Mission régionale d'autorité environnementale

Avis sur le projet de construction d'une centrale photovoltaïque au sol à Morhange (57), porté par la société NEOEN

n°MRAe 2021APGE103

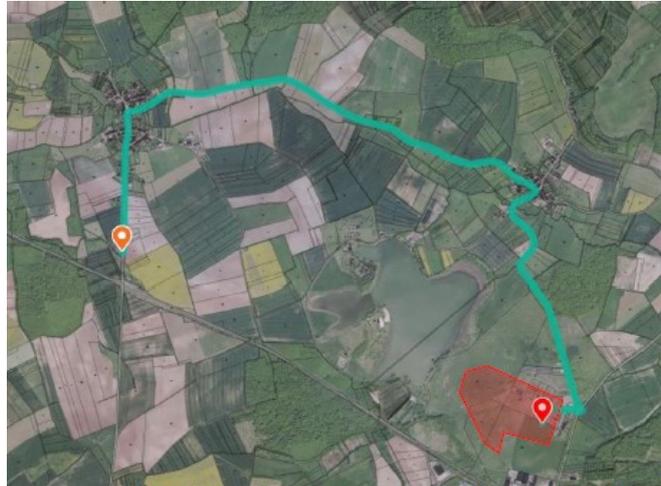
L'Ae déplore qu'il n'y ait aucun plan localisant les 2 projets Morhange I et II ensemble.

- **produire un plan localisant les 2 projets Morhange I et II et un plan de masse ;**
- **actualiser l'étude d'impact du projet « Morhange I » en procédant à une évaluation des incidences à l'échelle de l'ensemble du projet « Morange I et II ».**

Figures : Schéma prévisionnel de raccordement de la centrale au poste source de Landroff

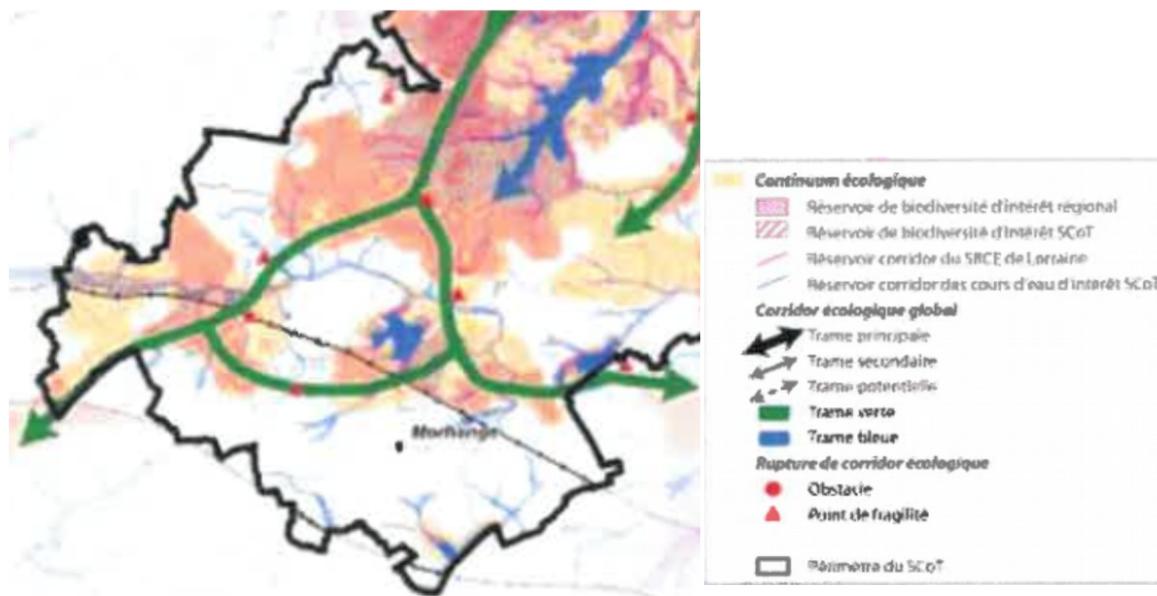
Il n'est pas précisé si la centrale « Morhange I » sera raccordée au même poste et aucune information ne figure dans le dossier de permis de construire de cette centrale. L'avis de la MRAe du 8 avril 2020 indiquait « *Dans un courrier électronique du 11 mars 2020 le porteur de projet déclare que le raccordement au réseau public par la société Enedis devrait se faire par l'installation d'un câble déployé sur quelques dizaines de mètres longeant une voirie déjà existante.* »

L'Ae rappelle que les travaux de raccordement font partie intégrante du projet, et que, si ce dernier a un impact notable sur l'environnement, il devra faire l'objet d'un complément à l'étude d'impact évaluant les impacts et proposant des mesures d'évitement, de réduction et le cas échéant de compensation de ceux-ci.

Ce complément éventuel qui devra porter sur l'ensemble du projet « Morhange I et II », devra être transmis à l'Ae pour avis préalablement à la réalisation des travaux de raccordement de « Morhange I »⁶.
